- Tässä mittapiirros

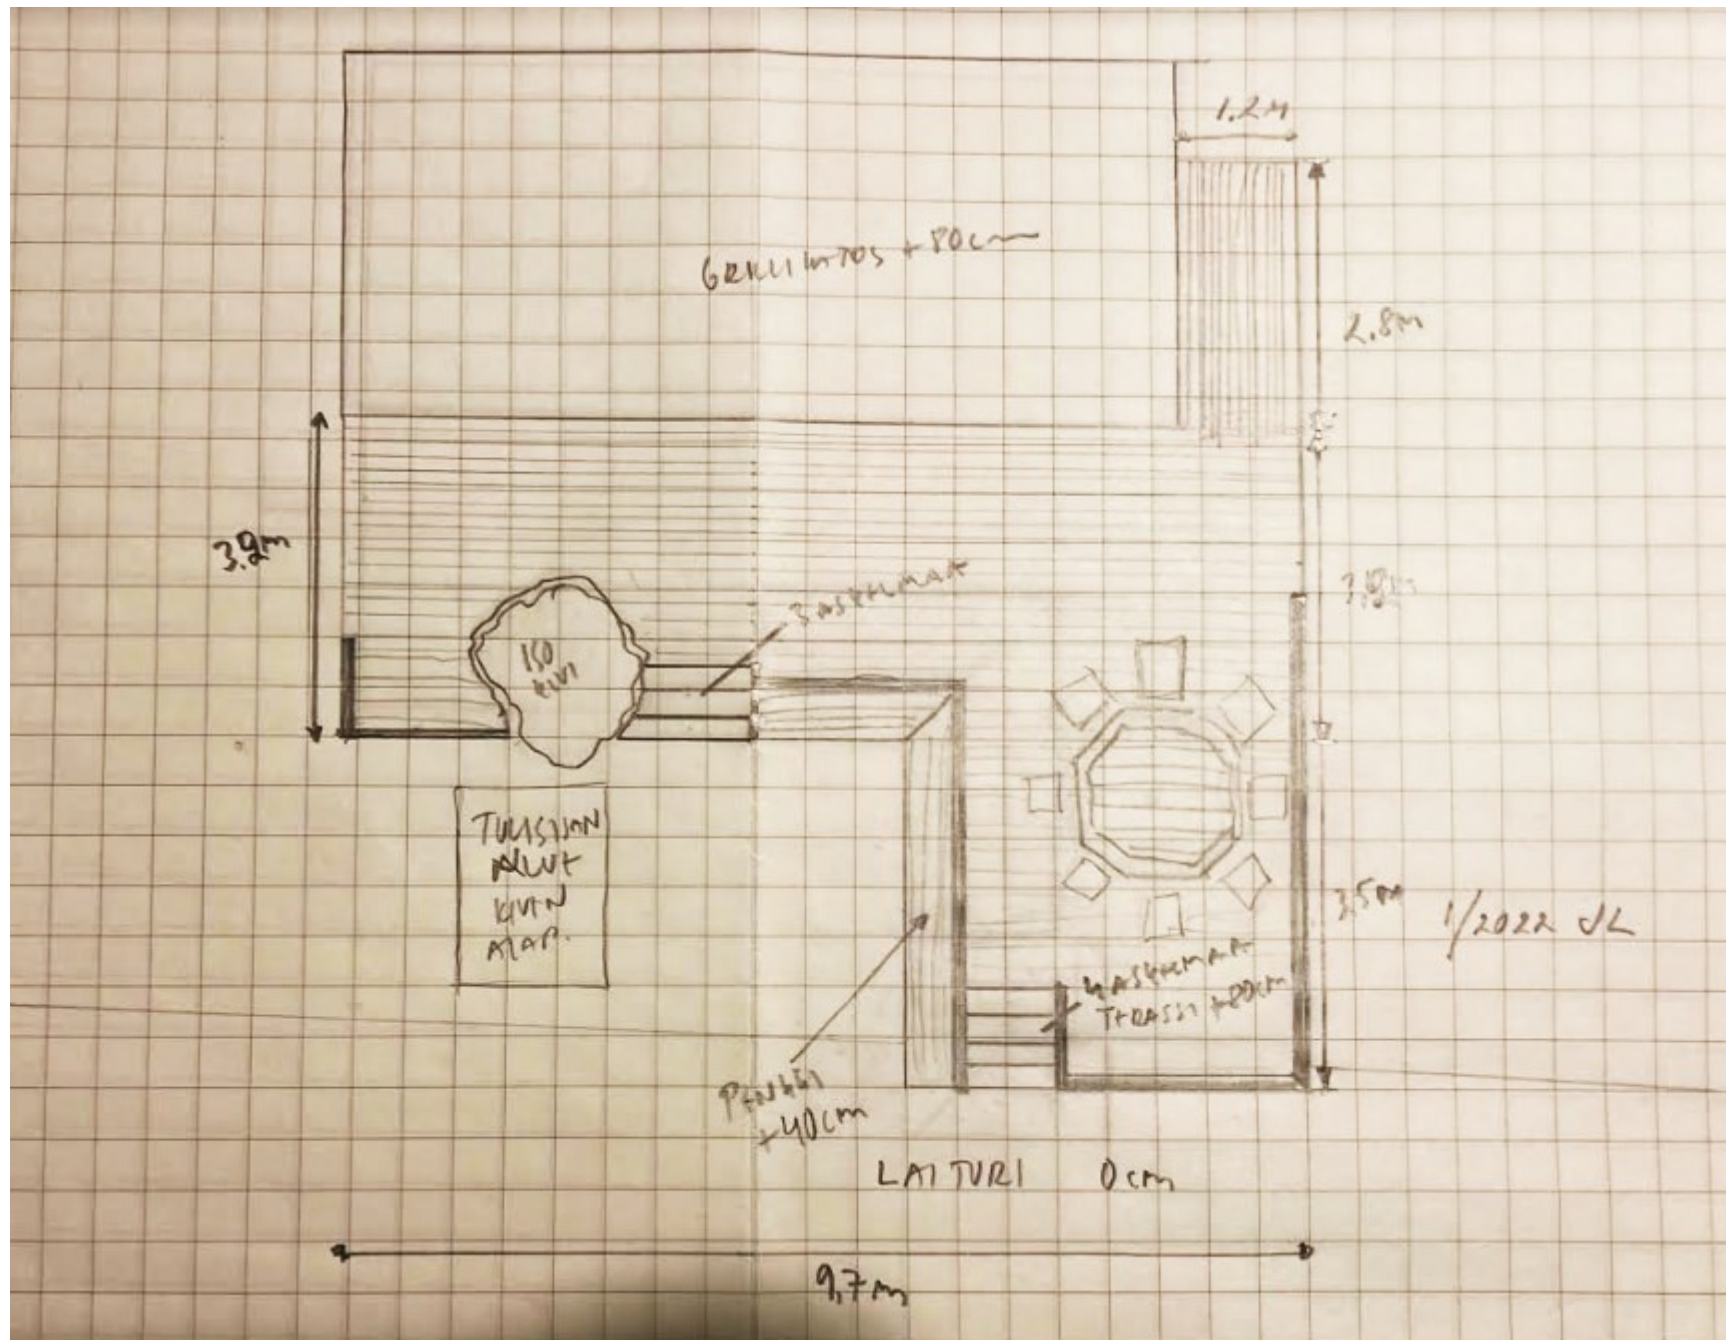
- Kaksi punaisella merkittyä isoa kiveä pitää siirtää pois nuolien osoittamaan suuntaan
- Maastoon valkoisella kapulalla merkittyyn paikkaan tulee seinämä ja portaat. Terassi pitää jatkua siihen asti. Tukirakenteet puuttuvat kokonaan
- Saaressa on yksi rautakanki. Useammalla työ sujuu joutuisammin, joten sellaisen voi tuoda kotoa.
